AFFIDAMENTO DI
PROGETTAZIONE ESECUTIVA ED ESECUZIONE
DELL'INTERVENTO DI REALIZZAZIONE DELLA
CITTADELLA DELLA SALUTE
E DEL
NUOVO OSPEDALE DI PORDENONE

FASCICOLO DEI PARERI

CITTADELLA DELLA SALUTE

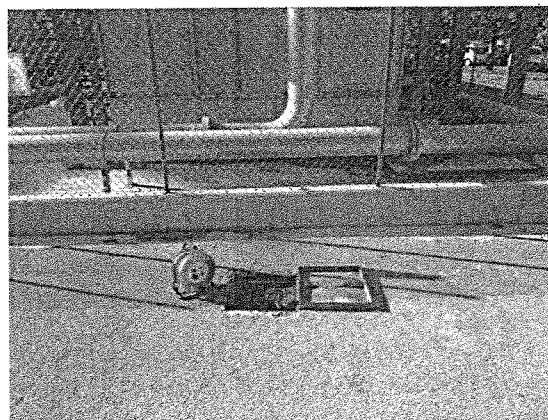
Si evidenzia inoltre che nel punto indicato nell'estratto planimetrico sottostante è presente un pozzo costantemente monitorato dall'amministrazione comunale per il quale si richiede il mantenimento e l'accessibilità futura al fine di non interrompere la sequenza di campionamento dati.
